OGGETTO: disposizione dei morsetti delle contropiastre cat.825/142 e 825/143 relative rispettivamente ai dispositivi di ritardo alla eccitazione cat.825/643 e alla diseccitazione cat.825/644. -

A parziale variante di quanto a suo tempo comunicato, si trasmette la tavola riepilogativa della disposizione dei morsetti di alimentazione e di uscita dei dispositivi di ritardo all'eccitazione cat.825/643 e alla diseccitazione cat.825/644, da allegare alle circolari n.297/888 e 298/888 del 20/8/1982.

TRV2 allegato alle circolari n° 297/888 e 298/888 del 20-8-1982

Contropiastra per dispositivi di ritardo
alla eccitazione categ. 825-142

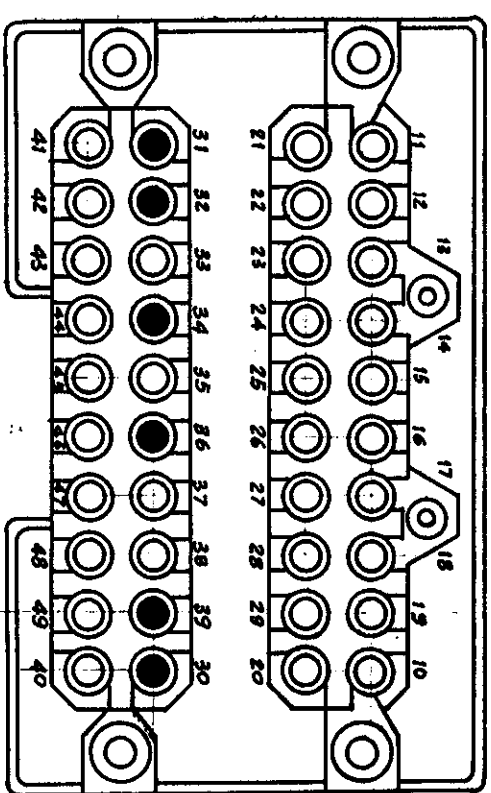
Disposizione dei morsetti

Morsetto 31 positivo tensione comando

- u 32 negativo u
- u 34 (o 35) positivo u uscita rele' F.S.
- u 36 (o 37) negativo u u u

Contropiastra per dispositivi di ritard.
do alla diseccitazione categ. 825-143

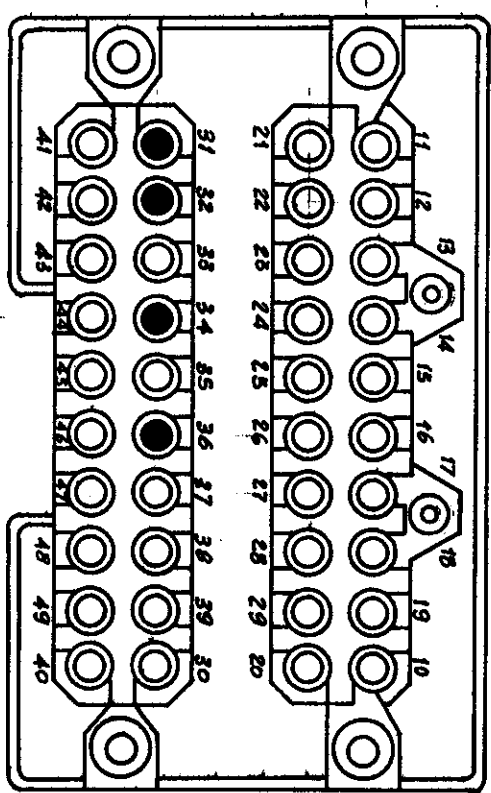
Disposizione dei morsetti

Morsetto 31 positivo tensione permanente

- u 32 negativo u
- u 34 (o 35) positivo u uscita rele' F.S.
- u 36 (o 37) negativo u u u
- u 39 positivo u di comando
- u 30 negativo u u
